Respostas ao pedido de esclarecimento

EDITAL CONCORRÊNCIA 002/2022

Após análise do projeto DI-01320-PE-IN-DE-2000-R03, foram identificadas áreas que não constam nos demais projetos, conforme destacado em vermelho e roxo abaixo:

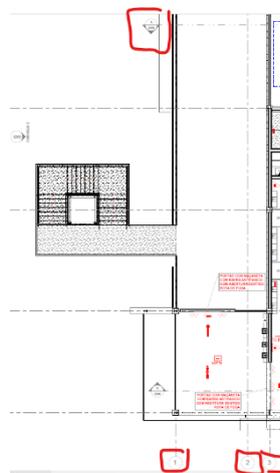
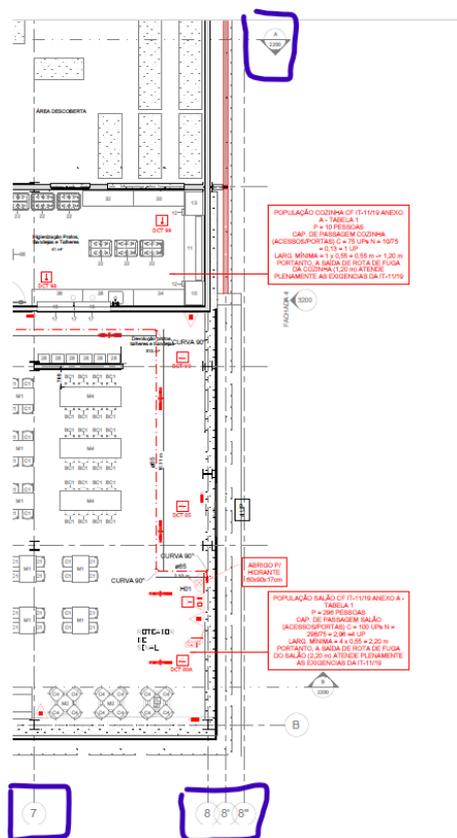
Vermelho: entre eixos 1 e 3, ao observarmos em planta do terceiro pavimento (DI-01320-PE-IN-DE-1002-R03) que esta área deveria ser a circulação e acesso ao restaurante – inclusive não há a indicação da escada e corredor de acesso ao restaurante (estaria em vista no corte):

Para as áreas em roxo, não há qualquer área prevista além do eixo 8”.

Entendemos que este escopo de contratação, não prevê nenhuma execução de áreas construídas além do eixo 8" e que a indicação da escada e acesso ao terceiro pavimento está indicada equivocadamente na prancha DI-01320-PE-IN-DE-2000-R03.

RESPOSTA: Desconsiderar a folha DI-01320-PE-IN-DE-2000-R02.

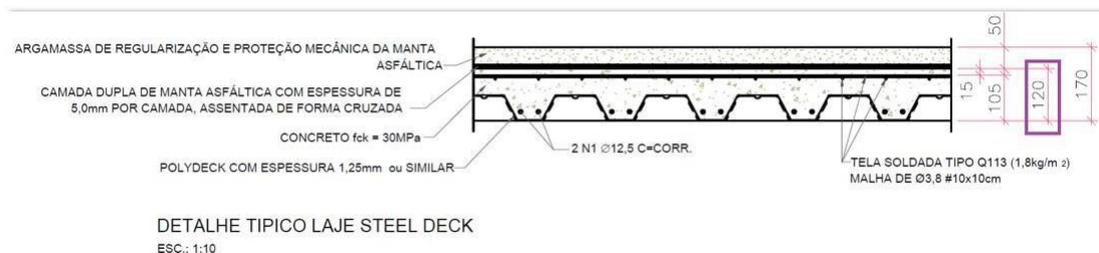
Pela planilha de quantitativos, a espessura do Steel Deck é de 1,25mm:

Possibilidade de redução da espessura do Steel Deck para 0.8mm

Fica bem dúvida sobre as cargas aplicadas na laje. No Projeto DI-01320-PB-CM-DE-0002-R00, temos a seguinte indicação.

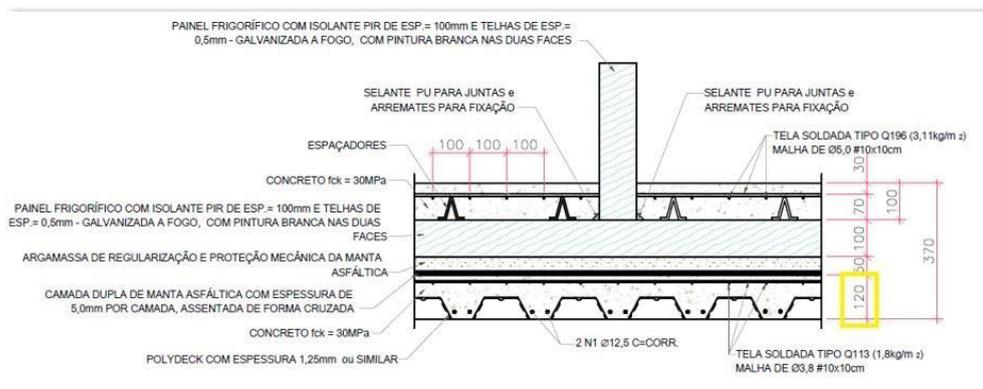
Pelo detalhe típico abaixo, a altura da laje de concreto seria de 120mm, em amarelo abaixo.

Para o estudo da laje do 1º pavimento, vamos considerar o pior caso, com 155mm.

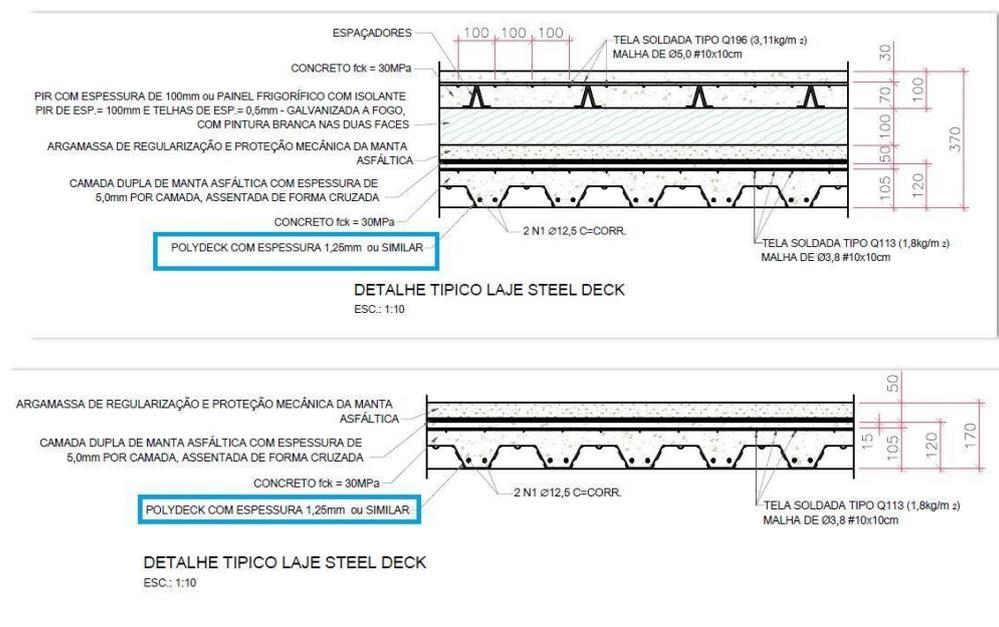
Já 1.033kg/m² de capacidade, é bem superior à carga estimada entre 692 ~792kg/m² do 1 Pavimento.

Então, mesmo que a laje de 0,8mm não seja suficiente para o vão de 2,5m do 1 Pavimento, na grande maioria deste pavimento, que tem 1,8m de vão de laje, a espessura de 0,8mm seria suficiente.

Então, para a pequena parte do 1 Pavimento que possivelmente a espessura de 0,8mm seja insuficiente, poderíamos sugerir substituir o restante da laje, a grande

maioria em área, por 0,8mm. E na pequena parte com vãos de 2,5m, poderíamos sugerir trocar a espessura de 1,25mm para 0,95mm, ou manter o 1,25mm. Mas, precisaríamos saber exatamente quais seriam as cargas para verificar a possibilidade de substituir para 0,95mm nessa pequena parte do 1 Pavimento com vãos de 2,5m. Uma laje de 120mm para o vão de 1,8m resistiria aproximadamente a 770kg/m². Dependendo das confirmações das cargas, pode ser suficiente, ou não. Mas, isso significaria muito pouco na área total. Assim, poderíamos adotar 0,8mm no 2 Pavimento e no Teto, e na grande maioria do 1 Pavimento. E para a menor parte do 1 Pavimento, onde há vãos de 2,5m, usaríamos Steel Deck de 1,25mm, ou eventualmente o de 0,95mm.

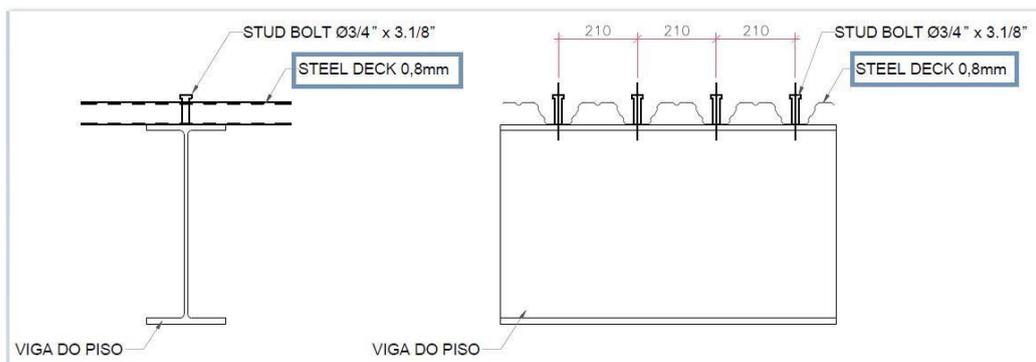
A maioria dos detalhes indica espessura de 1,25mm, conforme fotos abaixo:

Enquanto alguns outros poucos detalhes indicam espessura de 0,8mm, mesmo, deixando dúvida qual é a espessura correta (ou, se por acaso existam espessuras diferentes dependendo da área a ser aplicada):

Será possível realizar reengenharia do steel deck em nossa proposta, alterando de 1,25mm para 0,80mm? Caso não seja possível, como o BUTANTAN irá fiscalizar para que o steel deck seja executada tal qual consta no projeto desta licitação, **tanto no decorrer da licitação, quanto durante a execução da obra?**
